Merknader til Varsel om oppstart av detaljregulering av Langeland B5, gnr 24, bnr 7 og 90 Meland Kommune

Meland Langeland
Merknad oppstart detaljregulering B5 gnr 24 bnr 7,90 m.fl Meland kommune

Varsel om oppstart av detaljregulering for Langeland B5.

Varsel om oppstart av detaljregulering for Langeland B5 – gnr. 24 bnr. 7 og 90 m.fl. i Meland kommune

Vedlegg kartskisse

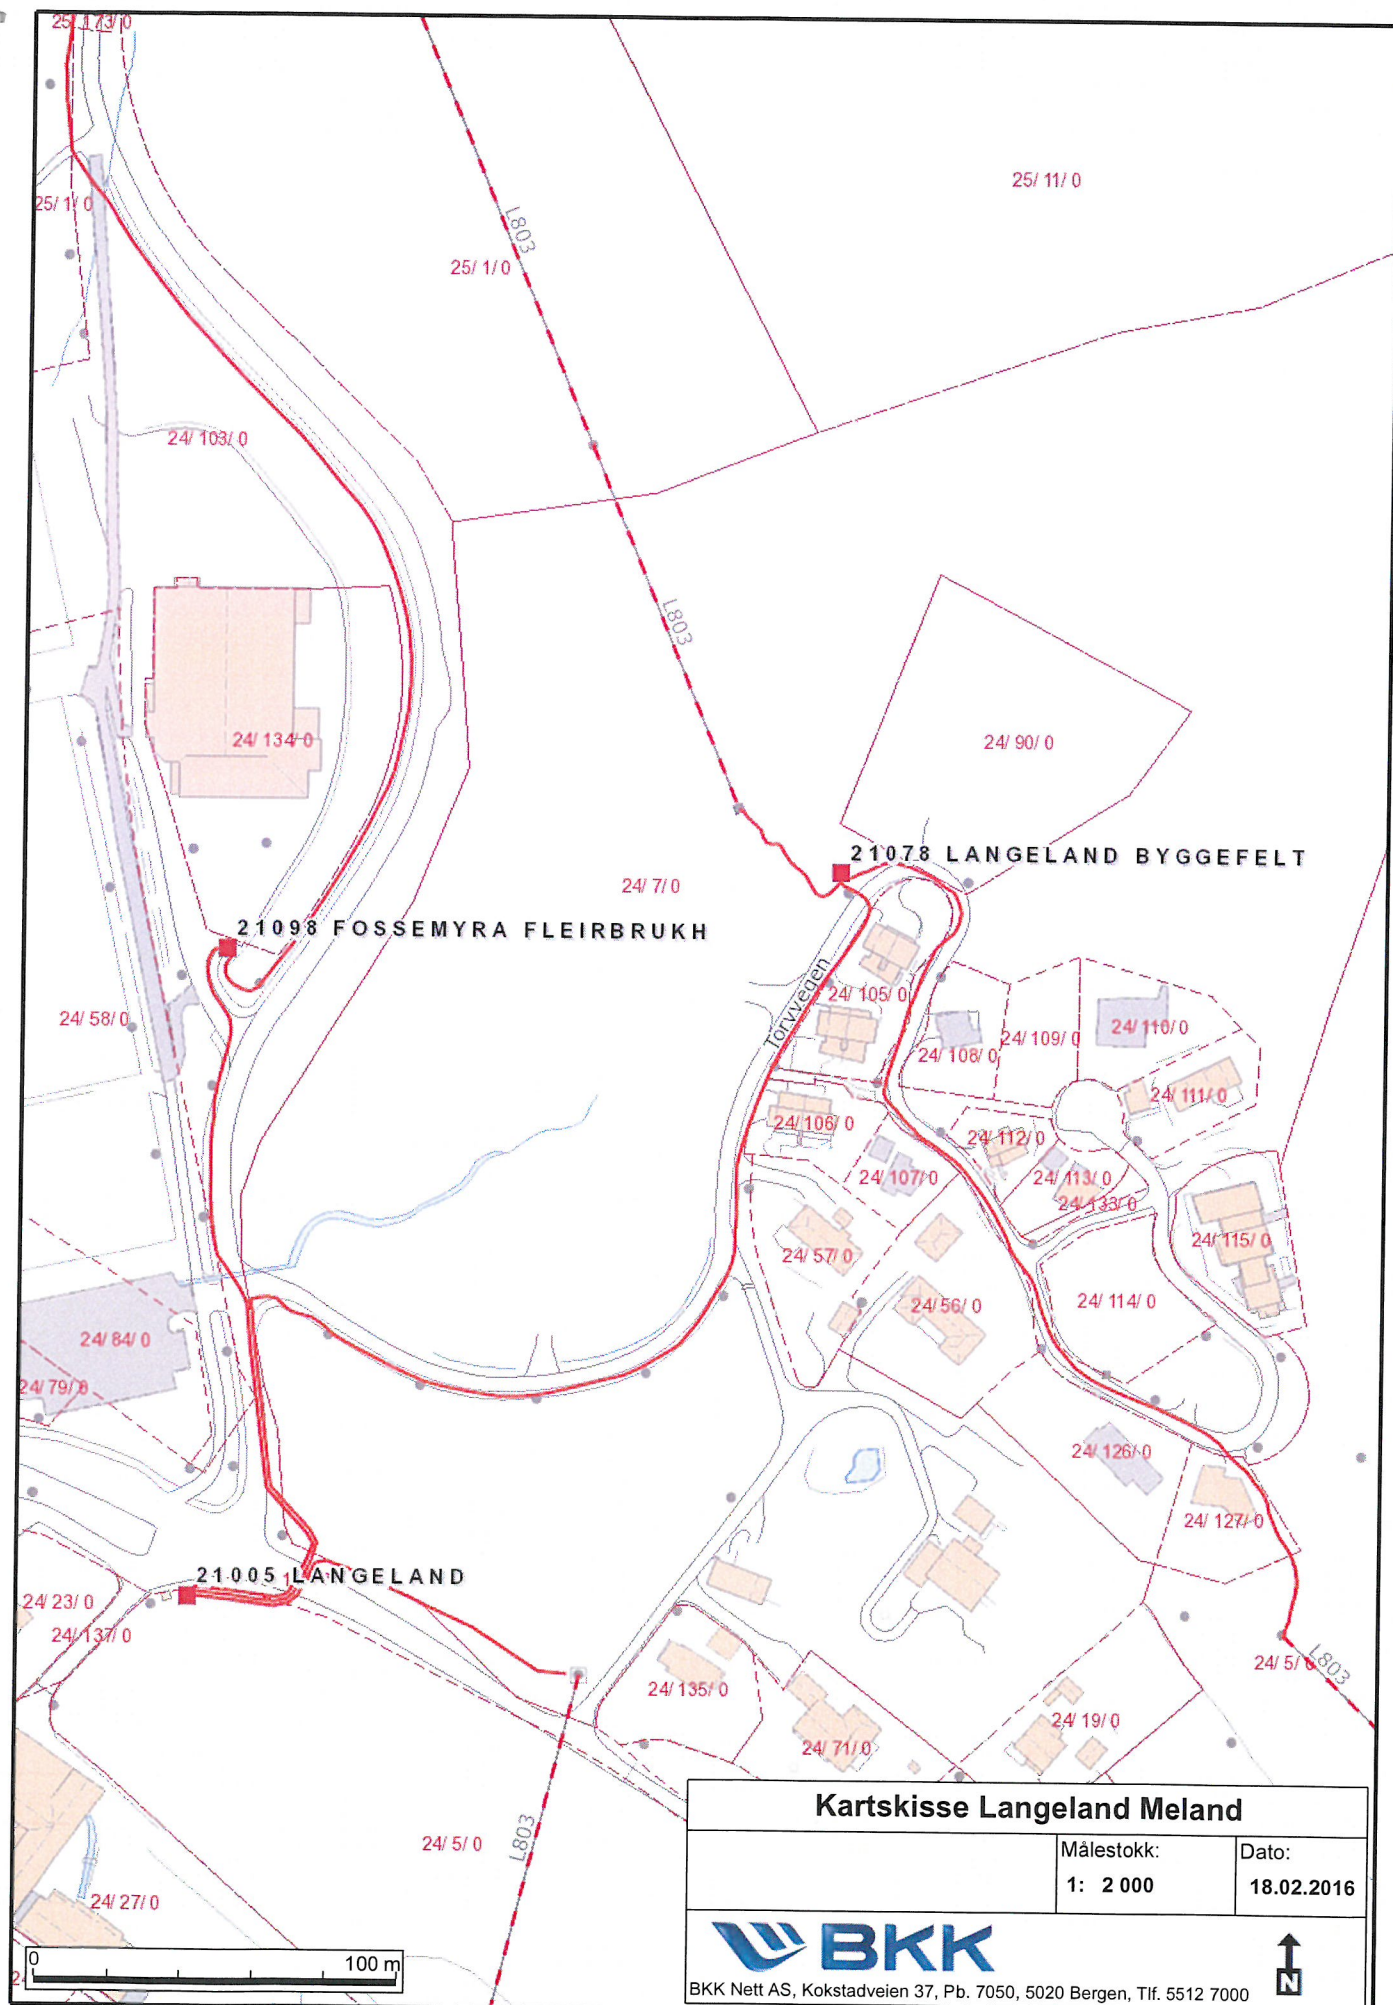
Innenfor regulert område, har BKK Nett AS 22 kV høyspenningsanlegg, høyspenningskabler, høyspennings luftledning og nettstasjon. Disse høyspenningsanleggene inngår i distribusjonsnettet for elektrisk energi, og er nødvendige komponenter i den lokale strømforsyningen.

Dersom planen skal forutsette omlegging av eksisterende høyspenningsanlegg, må det settes av plass til nye traseer for disse. Vi gjør videre oppmerksom på at det som hovedregel er den som ønsker å få et høyspenningsanlegg omlagt eller flyttet, som selv må bære kostnaden med dette. BKK Nett AS vil kreve full kostnadsdekning. Vi viser til vedlagt kartskisse som viser eksisterende nettanlegg i planområdet.

De høyspennings luftledningene som ligger innenfor planområdet, må tas hensyn til. Ledningene har normalt et byggeforbudsbelte på 16 meter, 8 meter målt horisontalt ut til hver side fra senter. Vi ber om at traseen med byggeforbudsbeltet må registreres i planen som arealformål trasé for nærmere angitt teknisk infrastruktur, jf. Plan- og bygningsloven § 12-5 nr 2, eller som en hensynssone (faresone).

Høyspenningskablene som ligger innenfor planområdet, må tas hensyn til. Normalt kan det bygges så nært inntil kabelgrøften som én meter fra senter. Viktig er det imidlertid at fremtidig tilkomst til kabelgrøftene ikke hindres.
